安庆聚信新材料科技有限公司
年产 20 万吨聚苯乙烯系列树脂建设项目
安全设施竣工验收安全评价报告
(报批稿)

安庆聚信新材料科技有限公司
年产 20 万吨聚苯乙烯系列树脂建设项目
安全设施竣工验收安全评价报告
(报批稿)

评价机构名称：安徽瑞祥安全环保咨询有限公司

表 8-2 项目存在的安全隐患及整改复查情况表

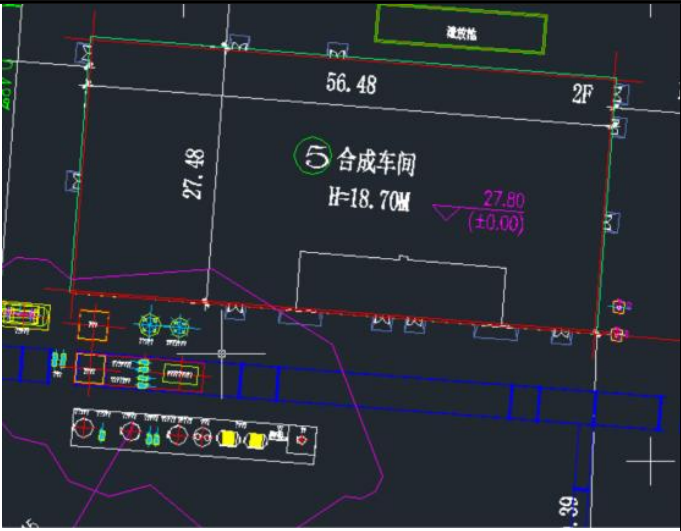
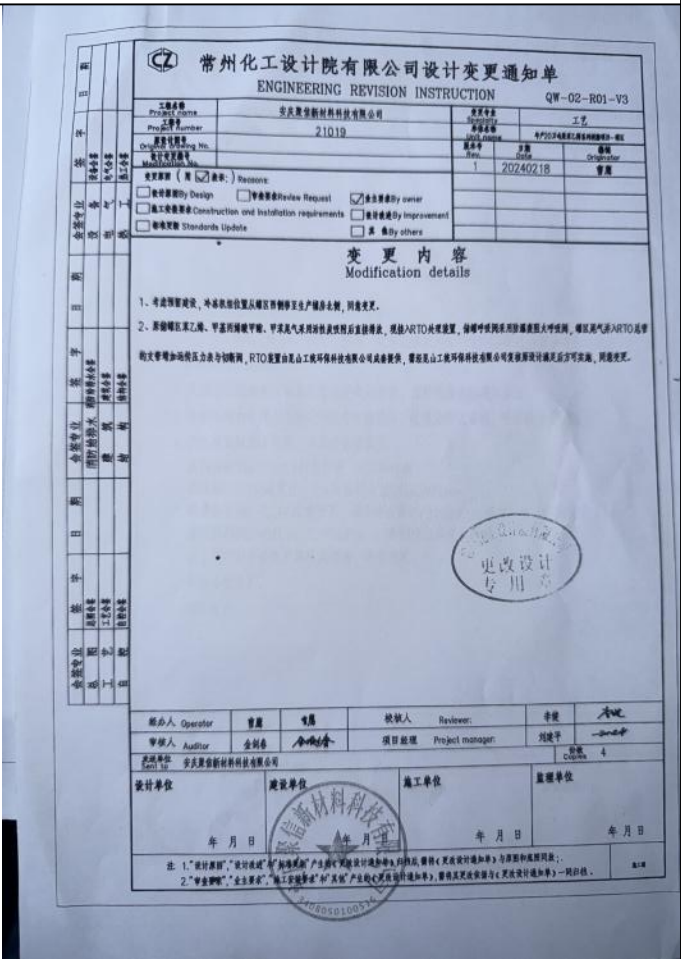
序号	存在问题及安全隐患	整改措施与建议
1	企业《特殊作业管理制度》中未明确夜间动火时间范围；《安全生产费用提取和使用管理制度》中提取比例未按财企 136 号文要求修订。	建议完善《特殊作业管理制度》中夜间动火时间规定；建议按照按照《企业安全生产费用提取和使用管理办法》（财资〔2022〕136 号）要求修订《安全生产费用提取和使用管理制度》。
2	罐区阻聚剂罐、戊烷储罐液位计下排凝未加丝堵或双阀	建议为罐区阻聚剂罐、戊烷储罐液位计下排凝加丝堵或双阀。
3	阻聚剂泵出口安全阀下游阀关闭，安全阀不能有效投用，泵压力表没有上下限警示标识	建议保持阻聚剂泵出口安全阀下游阀常开，并且在泵压力表上增加上下限警示标识。
4	合成车间南侧新增一套冷冻机组	建议完善变更手续、对应文本、图纸出具最新版。
5	原设计为苯乙烯储罐三条尾气合并进入活性炭吸附箱，实际现场为两条尾气管线合并进入 RTO 炉，一条尾气管线安装阻火呼吸阀就地排放。	建议现场按原设计进行调整或完善变更手续。
6	原图设计有氮气接入尾气管线（带 FC 型切断阀，AV-5107b1），实际无该管线	建议将氮气管线接入尾气管线，现场按原设计还原。
7	厂区部分仪表，如 DCS 液位表 LT-5302a 外壳 PE 线未接；	建议排查厂区仪表接地情况，将未接地仪表进行接地。
8	苯乙烯罐区西侧一处水封井，水封井的进水、排水高度相同，不满足“低进高出，水封 $\geq 25\text{cm}$ ”要求。	建议将水封井按“低进高出，水封 $\geq 25\text{cm}$ ”的要求整改

序号	存在问题及安全隐患	整改落实情况	整改照片	符合性
1	企业《特殊作业管理制度》中未明确夜间动火时间范围；《安全生产费用提取和使用管理制度》中提取比例未按财企 136 号文要求修订。	已完善《特殊作业管理制度》中夜间动火时间规定；已按照《企业安全生产费用提取和使用管理办法》（财资〔2022〕136 号）要求修订《安全生产费用提取和使用管理制度》。	<p>员应停止作业，迅速撤离，作业单位应立即通知生产单位。</p> <p>5.4.9 作业完毕，应恢复作业时拆移的盖板、箅子板、扶手、栏杆、防护罩等安全设施的安全使用功能；将作业用的工器具、脚手架、临时电源、临时照明设备等及时撤离现场；将废料、杂物、垃圾、油污等清理干净；尽快恢复正常交通等。</p> <p>5.5 管理内容及分级</p> <p>5.5.1 动火作业安全管理包括动火作业的危害识别、动火作业分级、“聚信公司动火安全作业票”的办理、动火作业安全措施、动火作业人职责、动火监护人职责、审批人的职责等许可证管理。</p> <p>5.5.2 动火作业分级为特级动火、一级动火、二级动火和固定动火区；遇节假日、公休日、夜间(18:00~24:00)或其他特殊情况，动火作业应升级管理；</p> <p>5.5.3 特级动火作业：是指在运行状态下的易燃易爆生产装置的设备、管道、储罐等部位上及其他特殊危险场所进行的动火作业。带压不置换动火作业按特殊动火作业管理；易燃易爆危险化学品一、二级重大危险源罐区、易燃易爆危险化学品仓储经营企业构成重大危险源的罐区动火作业全部按特级动火进行管理。</p> <p>5.5.4 一级动火作业：在易燃易爆场所进行的除特级动火作业以外的动火作业，厂区管廊上的动火作业按一级动火作业管理。</p> <p>5.5.5 二级动火作业：除特级动火作业和一级动火作业以外的动火作业。凡生产装置或系统全部停车，装置经清洗、置换、分析合格并采取安全隔离措施后，可根据其火灾、爆炸危险性大小，经所在单位安全管理负责人批准，动火作业可按二级动火作业管理。</p> <p>5.5.6 公司划定固定动火区</p> <p>5.5.7 特级动火、一级动火作业的安全作业证有效期不应超过 8h；二级动火作业的安全作业证有效期不应超过 72h。</p> <p>52</p> <p>安庆聚信新材料科技有限公司安全生产管理制度汇编</p> <p>五、安全生产费用提取和使用管理制度</p> <p>1.总则</p> <p>(1) 为建立企业安全生产投入长效机制，加强安全生产费用管理，保障企业安全生产资金投入，维护企业、职工以及社会公共利益，根据《企业安全生产费用提取和使用管理办法》，制定本办法。</p> <p>(2) 公司按照规定标准提取安全生产费用在成本中列支，专门用于完善和改进企业或者项目安全生产条件的资金。</p> <p>(3) 安全费用按照“企业提取、政府监管、确保需要、规范使用”的原则进行管理。</p> <p>2.安全费用的提取标准</p> <p>危险品生产与储存企业以上一年度营业收入为依据，采取超额累退方式确定本年度应计提金额，并逐月平均提取。具体如下：</p> <p>2.1、 上一年度营业收入不超过 1000 万元的，按照 4.5%提取。</p> <p>2.2、 上一年度营业收入超过 1000 万元至 1 亿元的部分，按照 2.5%提取。</p> <p>2.3、 上一年度营业收入超过 1 亿元至 10 亿元的部分，按照 0.55%提取。</p> <p>2.4、 上一年度营业收入超过 10 亿元的部分，按照 0.2%提取。</p> <p>根据安全生产实际需要，可适当提高安全费用提取标准。</p> <p>3.安全费用的使用</p> <p>危险品生产与储存企业安全费用应当按照以下范围使用：</p> <p>3.1、完善、改造和维护安全防护设施设备支出（不含“三同时”要求初期投入的安全设施），包括车间、库房、罐区等作业场所的监控、监测、通风、防晒、调温、防火、灭火、防爆、泄压、防毒、消毒、中和、防潮、防雷、防静电、防腐、防渗漏、防护围堤和隔离操作等设</p>	符合
